**Informe Final**  
**Inspección Técnica de Obras**  
**Dirección de Aeropuertos, Región**  
**de Los Ríos.**

**Fecha** : 7 de abril de 2011  
**N° Informe** : 11/2011.

REMITE INFORME FINAL N° 11, DE 2011, SOBRE INSPECCIÓN TÉCNICA DE OBRAS EN LA DIRECCIÓN DE AEROPUERTOS, REGIÓN DE LOS RÍOS.

INFORME FINAL N° 11, DE 2011, SOBRE  
INSPECCIÓN TÉCNICA DE OBRAS EN LA  
DIRECCIÓN DE AEROPUERTOS,  
REGIÓN DE LOS RÍOS.

Fotografía N° 1. Aleros sin terminar

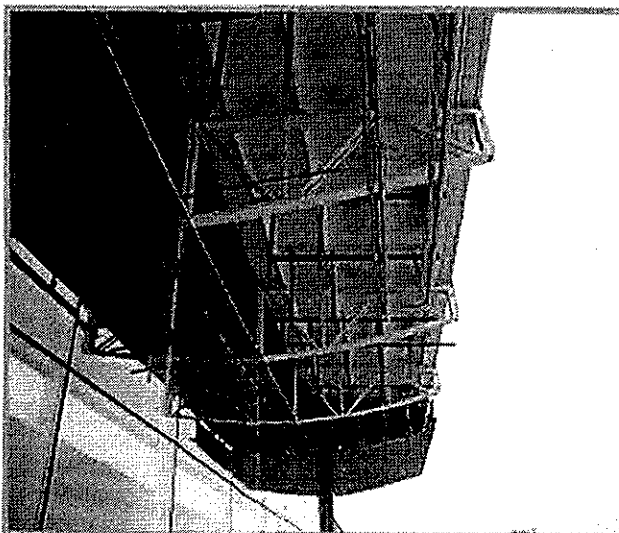
las fechas de inicio de los hitos f) y g), sin que conste un pronunciamiento al respecto por parte de la inspección fiscal. Asimismo, en relación con las faenas exteriores del edificio, que forman parte del hito f), éstas se encuentran con obras sin terminar, entre ellas, el revestimiento de aleros y de paredes verticales. (Fotografías N°s. 1 y 2).

En su respuesta, la Dirección de Aeropuertos señala que lo anterior se debe al desplazamiento de la fecha de inicio del hito a), respecto de los argumentos antes descritos y la forma secuencial de un hito después de otro. Expresa además, que en relación a las obras exteriores, éstas forman parte del conjunto de obra general que no constituye parte de los hitos. Explica que los hitos corresponden a áreas definidas a ser entregadas para explotación o uso y se encuentran graficados en el plano de etapas, tales áreas de uso determinadas en las distintas etapas, tienen el objetivo de permitir que las obras en ejecución puedan tener una continuidad, permitiendo en forma simultánea el funcionamiento del aeródromo, por lo que sólo corresponden a superficies en condiciones de puesta en servicio. Anexa documentos.

Al respecto, es preciso mencionar que en su respuesta, no se aportan los argumentos precisos respecto de la falta de pronunciamiento por parte de la inspección fiscal, así como tampoco sobre la falta de ejecución de partidas que conforman los hitos, justificando el Servicio situaciones que no se encuentran incorporadas en los antecedentes del contrato, tales como señalar que existen obras que no constituyen parte de los hitos. Se debe agregar además, que la programación que rige la obra, considera la incorporación de las partidas cuestionadas dentro del plazo de cada hito, situación por lo cual se mantiene lo observado en todas sus partes.

Fotografía N° 3: Estructura de puente de embarque

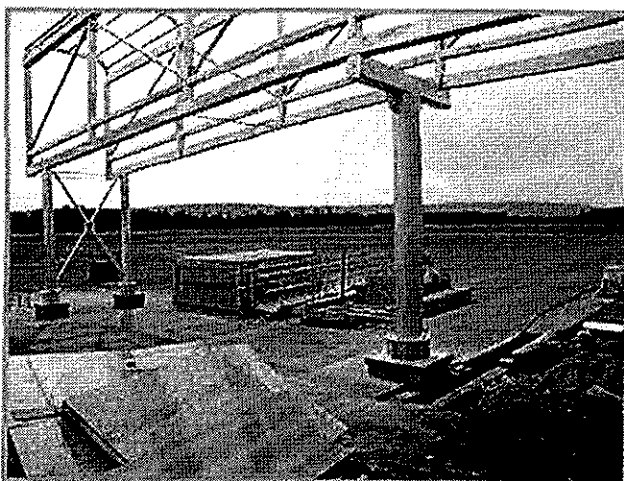
Por otra parte, en el folio N° 5, del libro de comunicaciones, con fecha 3 de septiembre de 2010, el contratista solicitó la recepción en fábrica del puente de embarque, no obstante que éste debió concluir el día 10 de agosto de ese año. Lo mismo ocurre respecto de la recepción del hito i), correspondiente al traslado e instalación del puente de embarque, el que a la fecha de esta fiscalización no se había ejecutado en su totalidad, en circunstancias que debía concluir el día 14 de octubre de 2010. (Fotografía N° 3)

Sobre lo anterior, cabe mantener lo observado debido a que, al igual que en los párrafos anteriores, no se aportan nuevos argumentos que permitan desvirtuar la observación.

Fotografía N° 4: Cierro perimetral

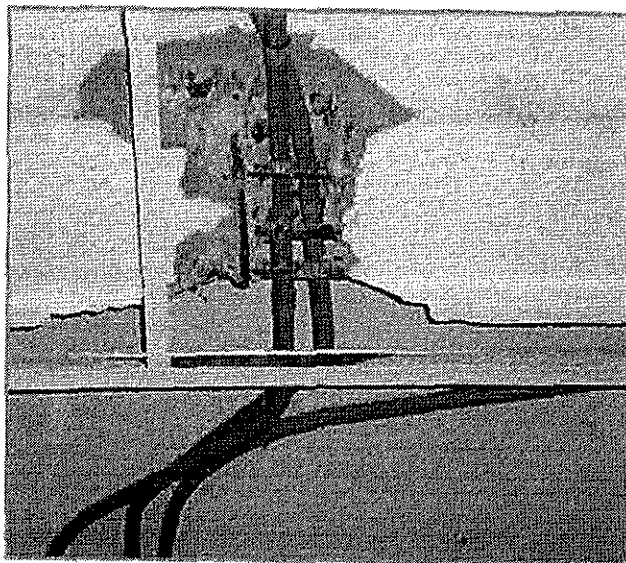
- a) El cierre perimetral del sector sur no se ajusta a lo señalado en el plano de emplazamiento 01 Arq. Revisión 0. (Fotografía N° 4)

Al respecto el Servicio señala, que el trazado se ajustó a los espacios reales del terreno, cumpliendo con los ml contratados y requeridos en la licitación, sin embargo la ubicación real del trazado será reflejado en el plano as built.

Al respecto, cabe indicar que el servicio no acredita nuevos antecedentes que permitan verificar su afirmación, situación por la cual corresponde mantener la observación formulada, sin perjuicio de validar su cumplimiento en futuras visitas de seguimiento que este Organismo de Control realice en ese Servicio.

Fotografía N° 10: Ventanas faltantes en muro proyectado

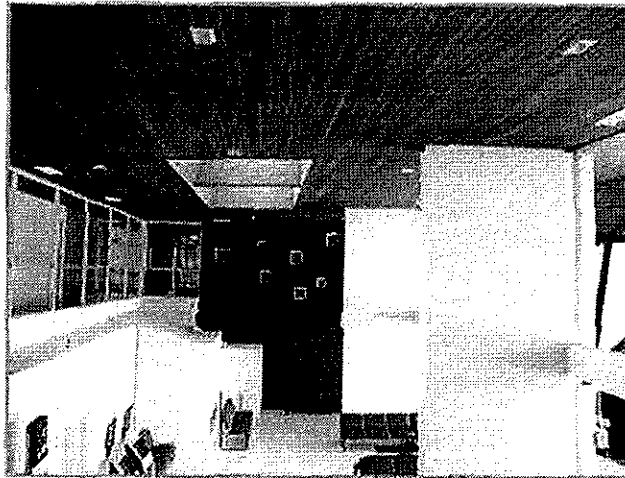
- e) En el muro graficado en el corte E-E, del plano Arq. 07, Cortes Constructivos, faltan tres ventanas. (Fotografías N°s. 10 y 11)

En su escrito de respuesta, la Dirección de Aeropuertos reconoce lo observado, y expone que las ventanas que se indican en el plano afecta directamente la estructura soportante de la escalera y por la falta de espacio no fue posible su instalación.

Agrega que las ventanas representadas en el plano señalado, son de carácter informativo para los efectos de instalar o reubicarlas de manera eficiente.

Al respecto, cabe mantener la observación en consideración a que los argumentos expuestos reconocen una disminución de partidas sin advertir su respectiva compensación económica.

Fotografía N° 14: Mueble módulo de concesiones

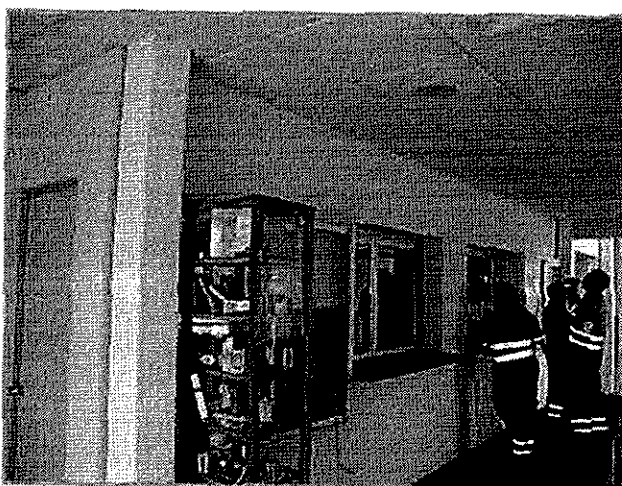
- h) Los muebles de los módulos de concesión no cuentan con el panel separador que se advierte en el plano Arq. 10. (Fotografía N° 14)

Sobre la observación señalada, el Servicio expone que el panel separador indicado en el plano cuestionado, se refiere a un mueble de posición doble para dos usuarios, apareciendo sólo en el isométrico y no en las láminas acotadas referentes a la acotación.

En virtud de lo expuesto, se levanta la observación formulada.

Fotografía N° 15: Ventanas de módulo de concesiones

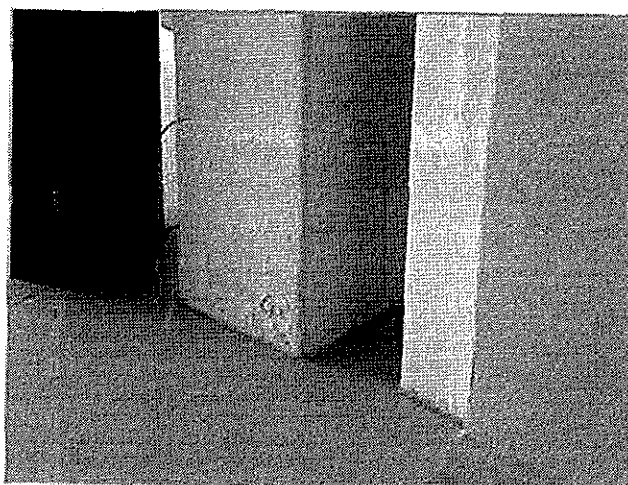
- i) Faltan palmetas de porcelanato en antepecho de la ventana de los módulos de concesiones N°s. 1 y 2, según lo especificado en el plano Arq. 10. (Fotografía N° 15)

El Servicio en su oficio de respuesta señala que, tal observación forma parte de las que deben ser resueltas por la empresa constructora al momento de la recepción provisoria.
